B i j l a g e 6 :

O v e r l e g r e a c t i e s

Van: Jelly van der Kloet [jvanderkloet@wetterskipfryslan.nl]
Verzonden: maandag 13 augustus 2012 12:56
Aan: planting, h.
CC: Ytzen Faber
Onderwerp: reactie op het voorontwerp bestemmingsplan Harkema-dorp, De Wide Pet 10

Onderwerp:
Onderhoudsplicht schouwsloot Wide Pet te Harkema

onderhoudsplan schouwsloten

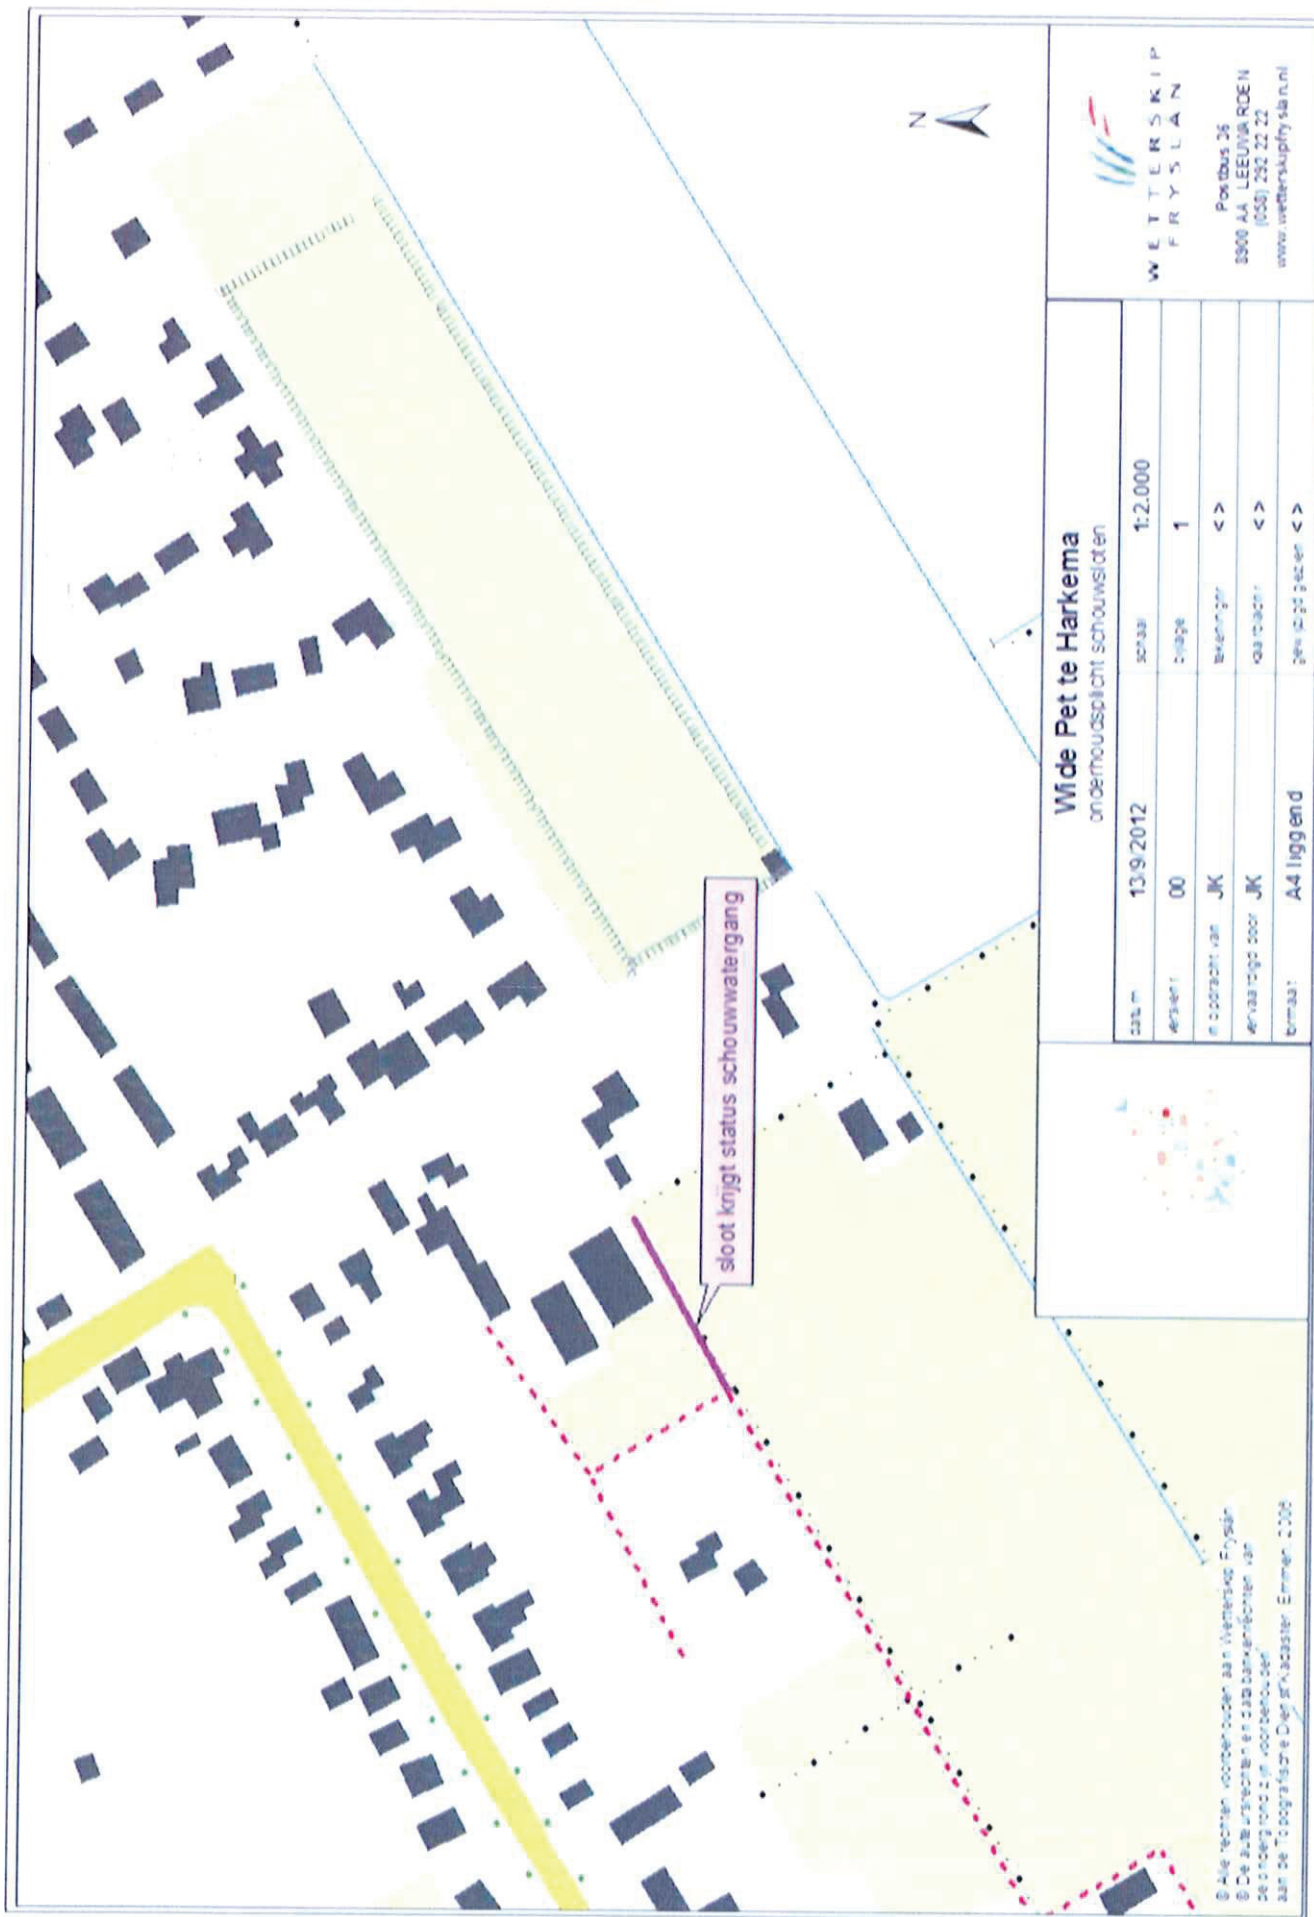
In het wateradvies van mei 2012 hebben wij aangegeven dat de sloten aan de west- en noordwestzijde van het plangebied schouwsloten zijn. De sloot aan de zuidkant van het plangebied krijgt in de toekomstige situatie ook de functie van schouwsloot. Op de kaart in de bijlage is aangegeven om welke sloten het gaat.

Uitgangspunt bij uitbreiding en herinrichting is dat de schouwsloten machinaal te onderhouden zijn vanaf openbaar terrein. Wij hebben u gevraagd de inrichtingsschets dusdanig aan te passen dat onderhoud van de sloten vanaf openbaar terrein mogelijk is.

In telefonisch overleg tussen u en de heer Y. Faber van Wetterskip Fryslân heeft u aangegeven dat in het plan geen ruimte is om onderhoud vanaf openbaar terrein te garanderen. De grond langs de schouwsloten komt in eigendom bij veel verschillende particulieren. Deze zijn vaak niet op de hoogte van de onderhoudsplicht die er rust op hun perceel. Zij kunnen daarover bij aankoop wel worden geïnformeerd, maar bij toekomstige verkopen van de gronden is de ervaring dat de informatie over de onderhoudsplicht niet overgaat naar de nieuwe eigenaar. Notarieel vastleggen dat op de percelen een onderhoudsplicht van de schouwsloot rust, is daarom wat Wetterskip Fryslân betreft in dit geval een goede oplossing. Dit kan door de onderhoudsplicht vast te leggen in de koopakte. Zo worden de nieuwe eigenaren van de percelen niet onverwacht geconfronteerd met de onderhoudsplicht die er rust op de schouwsloot.

Wij verzoeken u om voor alle aan de huidige en toekomstige schouwsloot gelegen percelen de onderhoudsplicht in de koopakte vast te leggen. Door ons zal het deel van de watergang dat de status schouwwater krijgt, worden meegenomen in de eerst volgende leggerwijziging.
